Keuringsverslag van een elektrische laagspanning- en zeer lage spanningsinstallatie

NIET CONFORM

Straatnaam	Spilstraat
Huisnummer	46
Busnummer	A
Postcode	3680
Gemeente	Maaseik
Land	België

Controlebezoek van een oude huishoudelijke elektrische installatie van een wooneenheid bij verkoop op vraag van de verkoper volgens (KB 08/09/2019) - AREI Boek 1- 8.4.2. en 8.2.1. en 4.2.4.3.

Afbelding schakel- en verdeelbord:

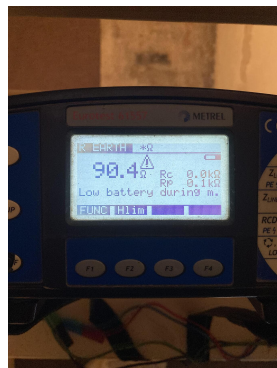
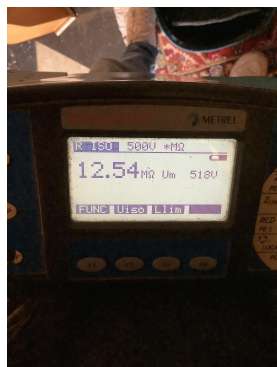
12.04 De spreidingsweerstand is groter dan 30 ohm en kleiner dan 100 ohm, maar bijkomende voorwaarden inzake differentieelschakelaars zijn niet vervuld. Aarding bij voorkeur te realiseren kleiner dan 30 ohm. (Boek 1 Onderafdeling 4.2.3.2. en 5.4.2.1.)

13.08 Een demonteerbaar aansluitstuk (aardingsonderbreker) dient aangebracht te worden in de aardgeleider teneinde de meting van de aardweerstand mogelijk te maken. (Boek 1 Onderafdeling 5.4.3.5.)

15.02 De aanduiding van de stroomkringen en/of apparatuur, aansluitklemmen, enz dient aangebracht of vervolledigd te worden. (Boek 1 Onderafdeling 3.1.3.1. en 3.1.3.3.A. en 5.1.6.1)

17.02 De smeltzekeringhouders of houders van kleine vermogensschakelaars met pennen met een sectie kleiner dan 10mm² dienen voorzien te worden van kalibreerelementen. (Boek 1 Onderafdeling 5.3.5.5.A.)

18.08 De geleiders van het type VOB moeten in daarvoor bestemde buizen, kabelgoten geïnstalleerd worden. (Boek 1 Onderafdeling 5.2.9.3. en 5.2.9.6.)

18.21 Kabeldoorvoeren uit te voeren met wartels of gelijkwaardig bescherming (Boek 1 Onderafdeling 5.2.6.1.)
